Casino Frauenfeld

Vorstudie

Machbarkeit Brandschutz

Entfluchtung definitiv C3

Entfluchtung provisorisch V4 und V5

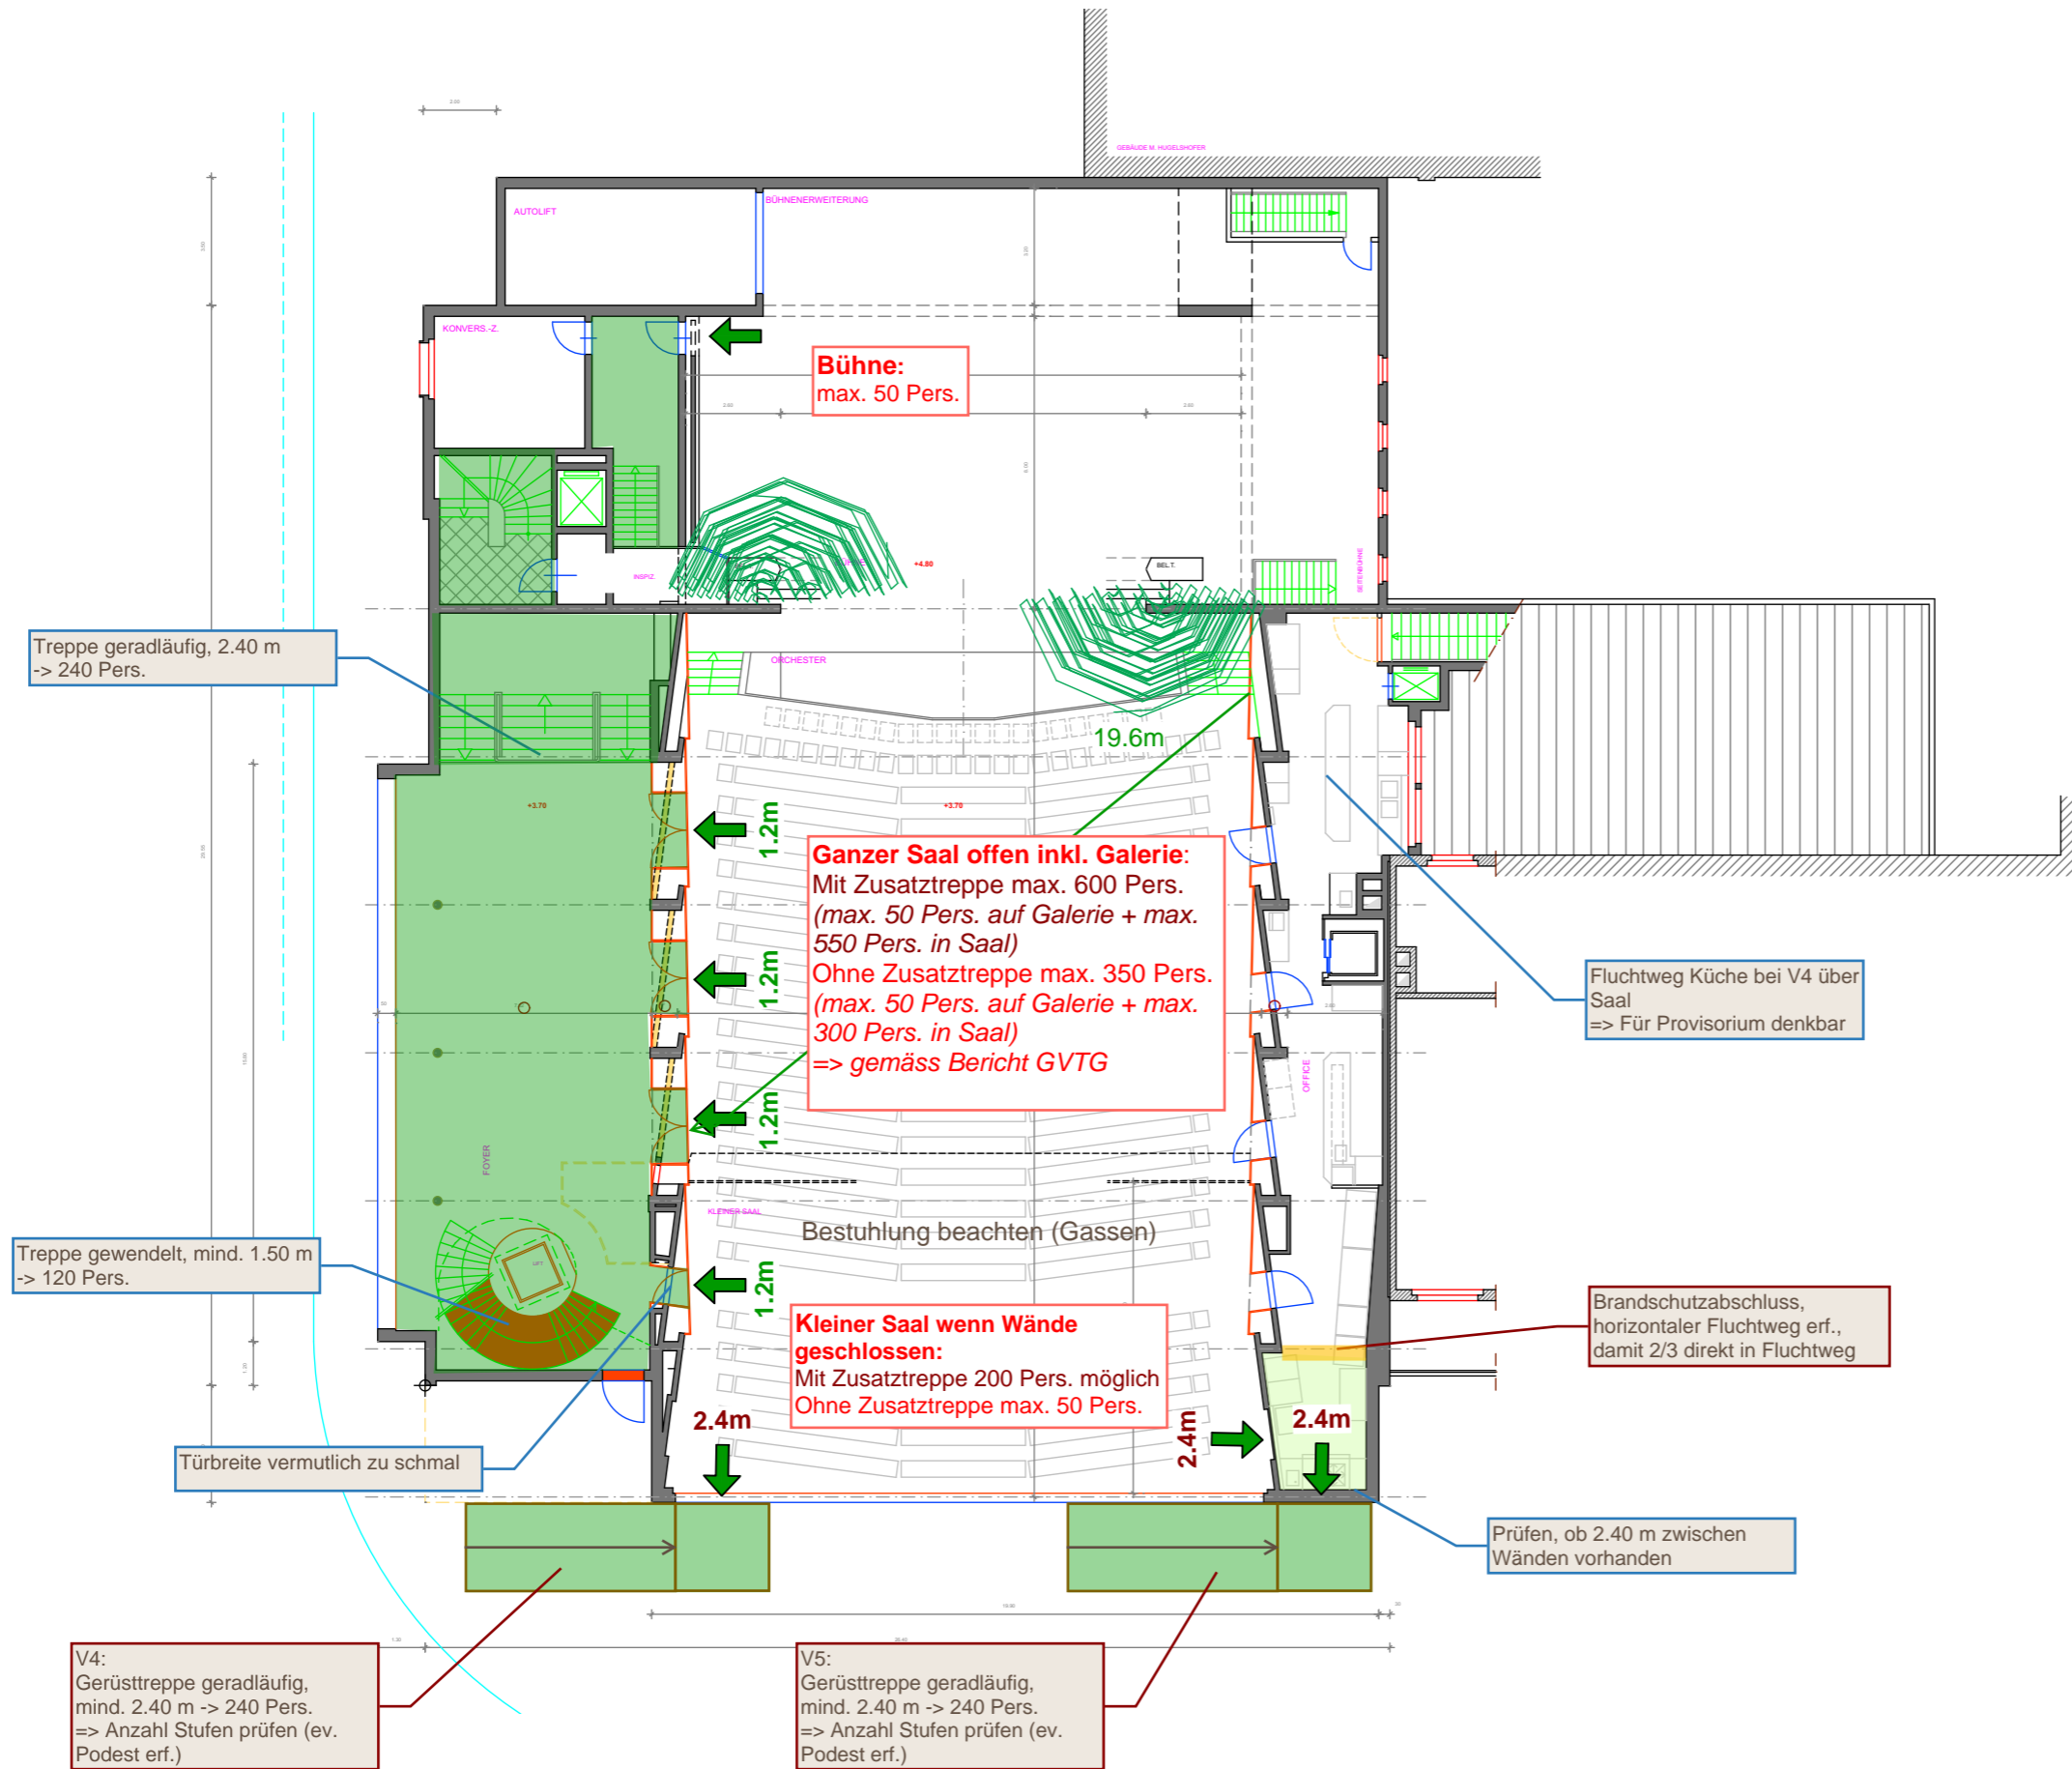
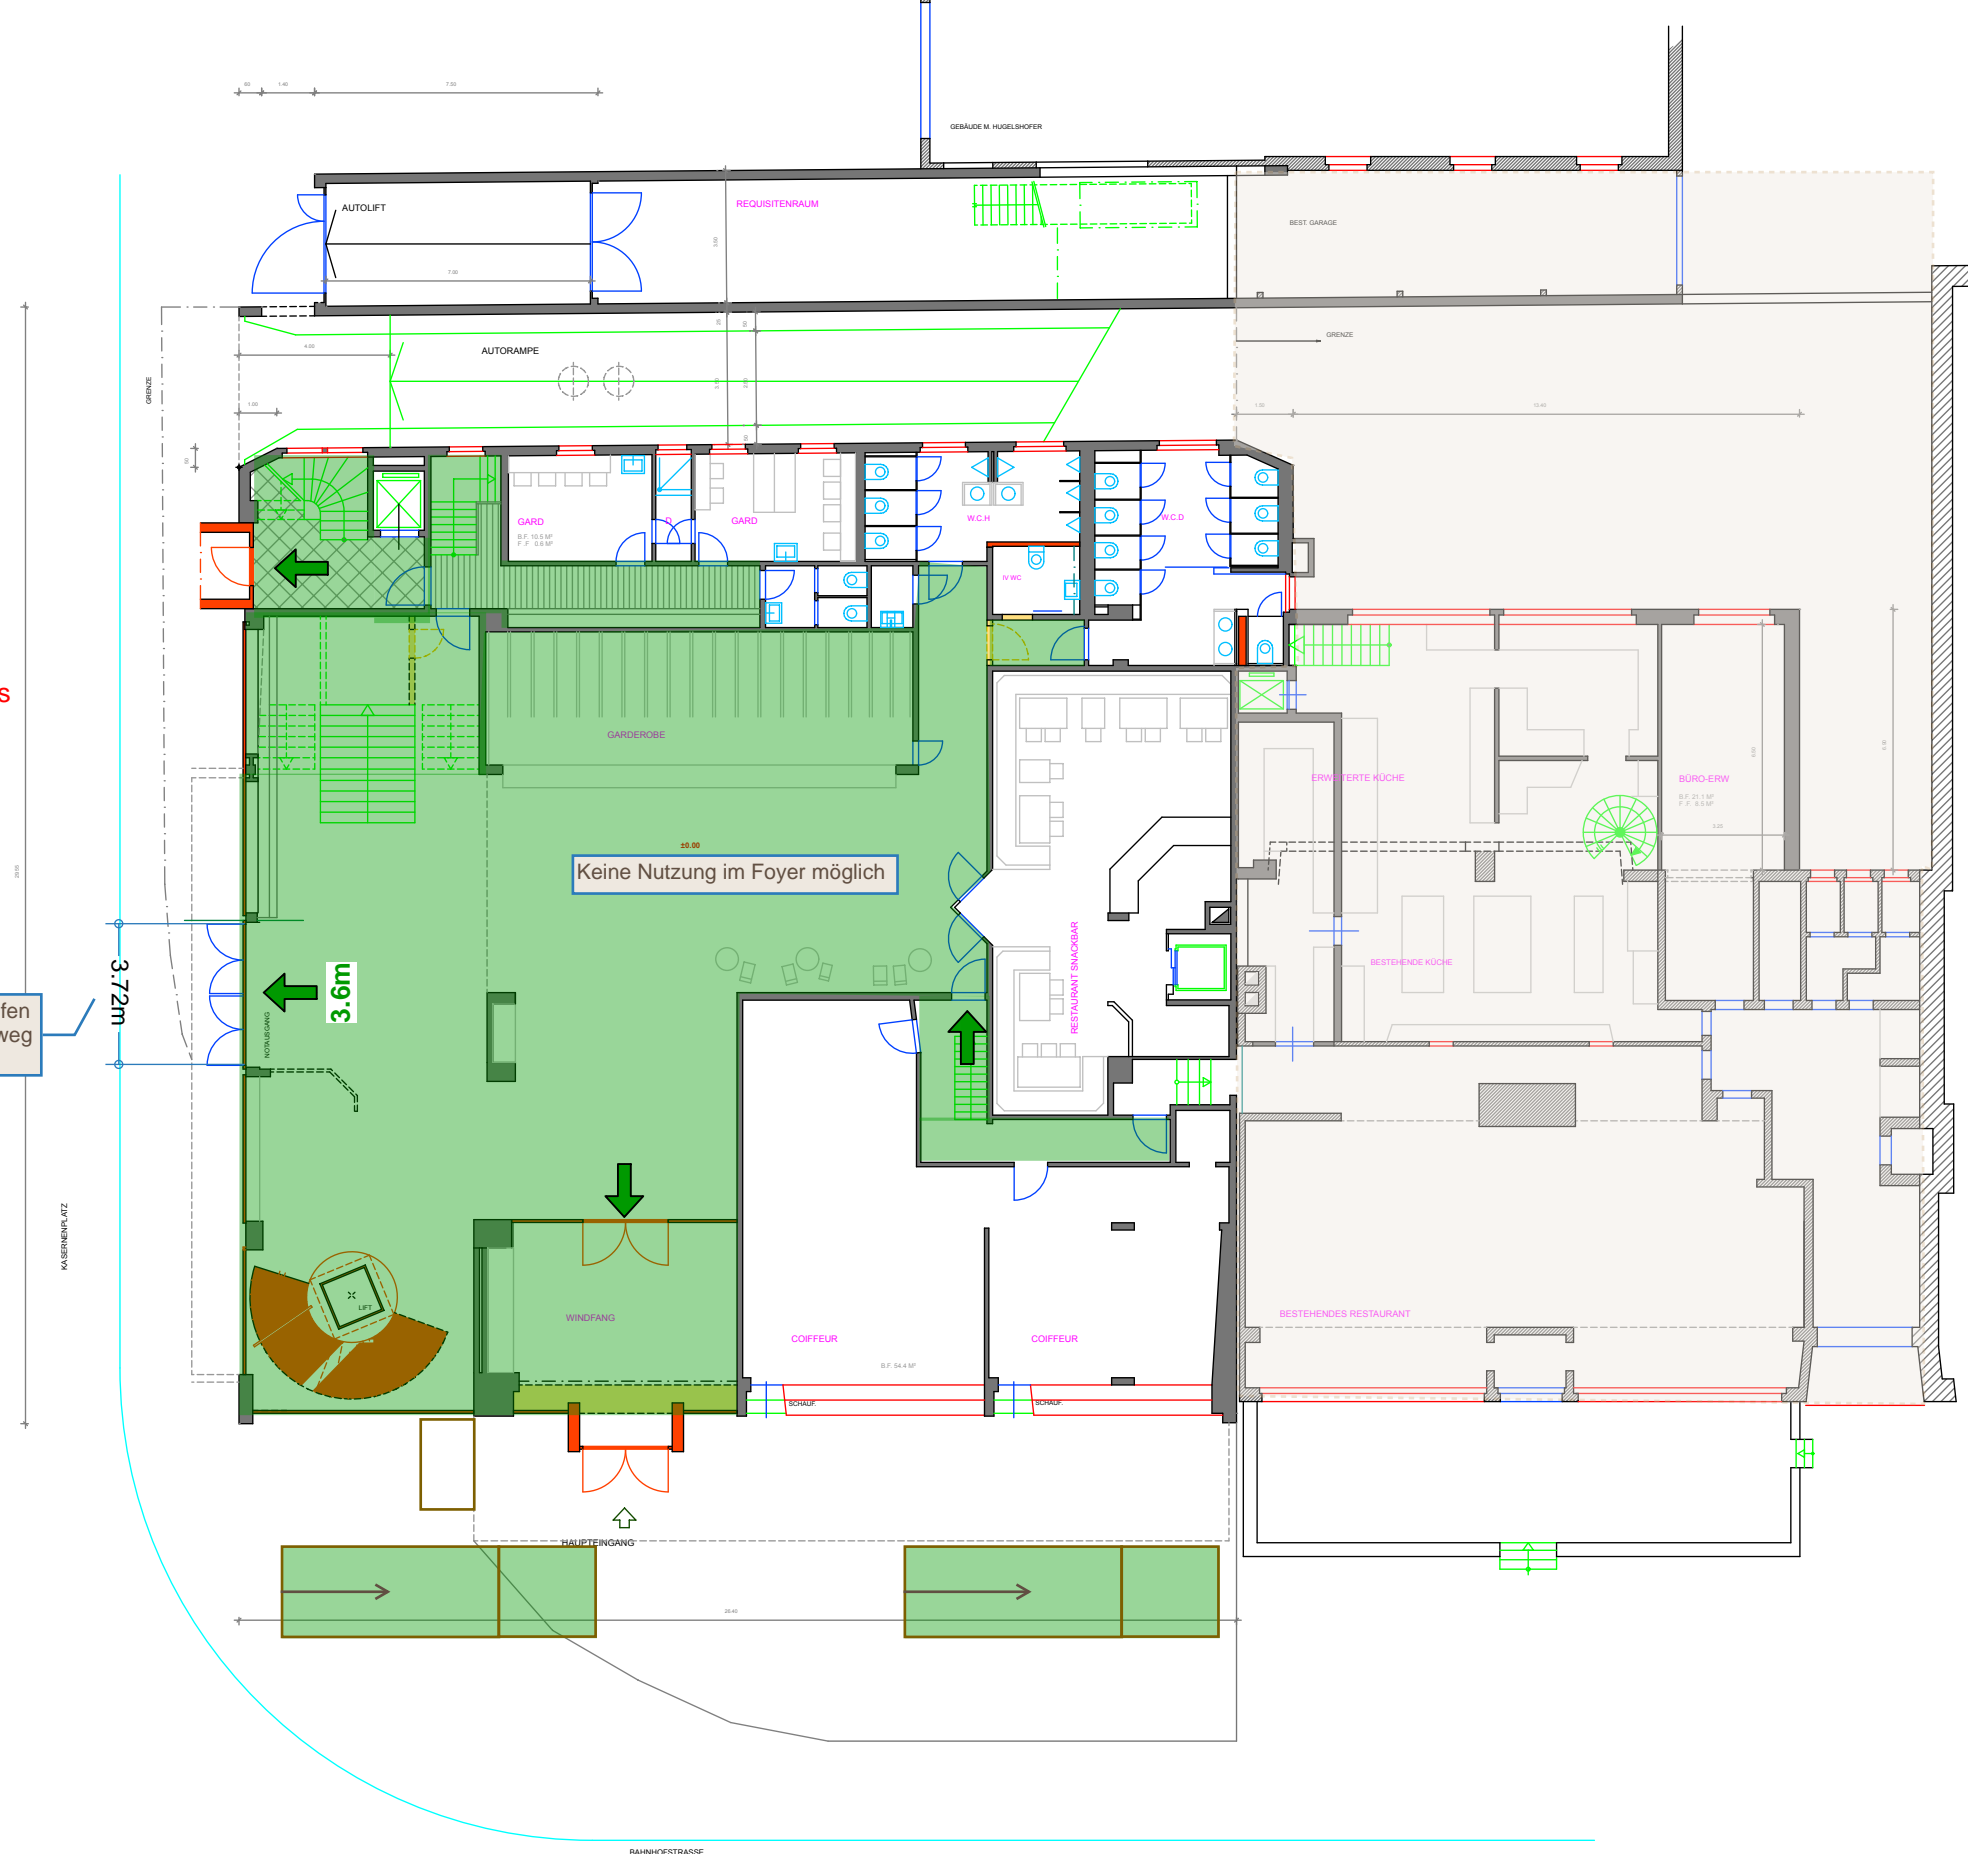
EG Variante ohne Abschluss
=> keine Nutzung möglich

effektive Fluchtwegbreite prüfen
(Lichtmasse), zweiter Fluchtweg
über Haupteingang
